別添資料 2 ページの一部訂正に関する正誤表

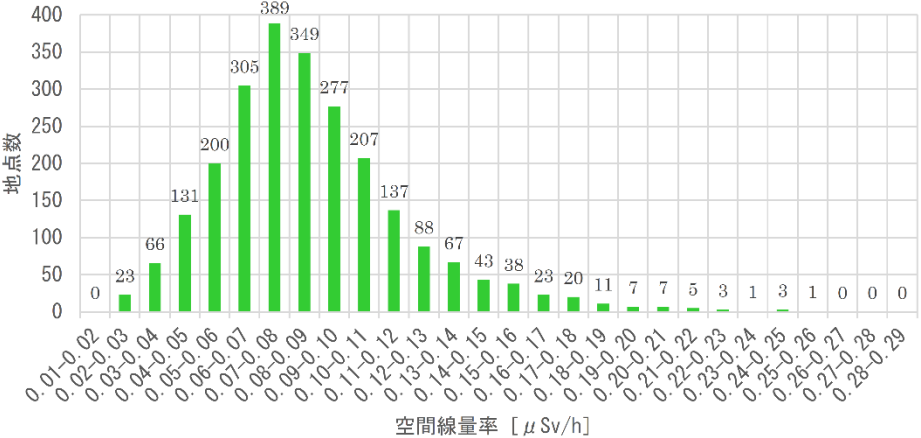
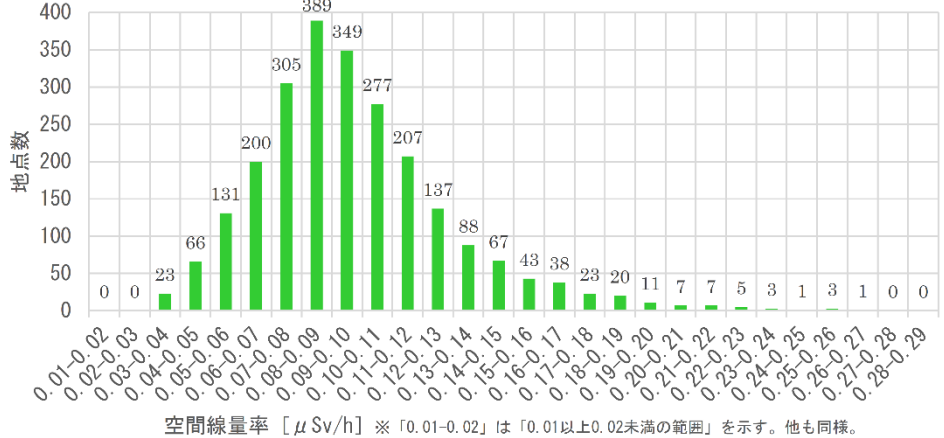
誤	正
<p>避難指示・解除区域市町村外における各リアルタイム線量測定システムの直近一年間（2017年2月1日から2018年1月31日）の平均空間線量率の分布は下のグラフのとおりです。最大値は <u>0.25 μSv/h</u> であり、全体の <u>50%の地点が 0.09 μSv/h</u> を、全体の 90%の地点が 0.14 μSv/h を、全体の 99%の地点が <u>0.20 μSv/h</u> を下回る結果となっています。（図1）</p>	<p>避難指示・解除区域市町村外における各リアルタイム線量測定システムの直近一年間（2017年2月1日から2018年1月31日）の平均空間線量率の分布は下のグラフのとおりです。最大値は <u>0.268 μSv/h</u> であり、全体の <u>60%の地点が 0.10 μSv/h</u> を、全体の 90%の地点が 0.14 μSv/h を、全体の 99%の地点が <u>0.21 μSv/h</u> を下回る結果となっています。（図1）</p>
 <p style="text-align: center;">空間線量率 [μSv/h]</p> <p>図1：避難指示・解除区域市町村外におけるリアルタイム線量測定システムの平均空間線量率分布</p>	 <p style="text-align: center;">空間線量率 [μSv/h] ※「0.01-0.02」は「0.01以上0.02未満の範囲」を示す。他も同様。</p> <p>図1：避難指示・解除区域市町村外におけるリアルタイム線量測定システムの平均空間線量率分布</p>
